Keuringsverslag van een elektrische laagspanning- en zeer lage spanningsinstallatie

NIET CONFORM

Straatnaam	Dorpsplein
Huisnummer	1B
Busnummer	8
Postcode	1830
Gemeente	MACHELEN
Land	België

Controlebezoek van een huishoudelijke installatie volgens (KB 08/09/2019) - AREI Boek 1- 6.5. en 4.2.4.3.

Afbeelding schakel- en verdeelbord:

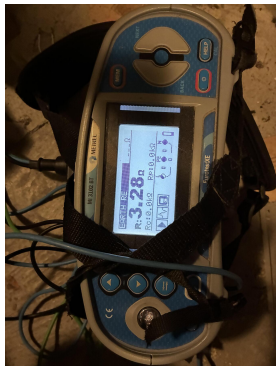
I2.02 De waarde van de isolatieweerstand van één of meerdere stroombanen is kleiner dan 0,5M ohm. (Boek 1 Onderafdeling 6.4.5.1.) Vermoedelijk buitenverlichting

I5.01 De aanduiding van de stroomkringen en/of apparatuur, aansluitklemmen, enz dient aangebracht of vervolledigd te worden. (Boek 1 Onderafdeling 3.1.3.1. en 3.1.3.3.A. en 5.1.6.1)
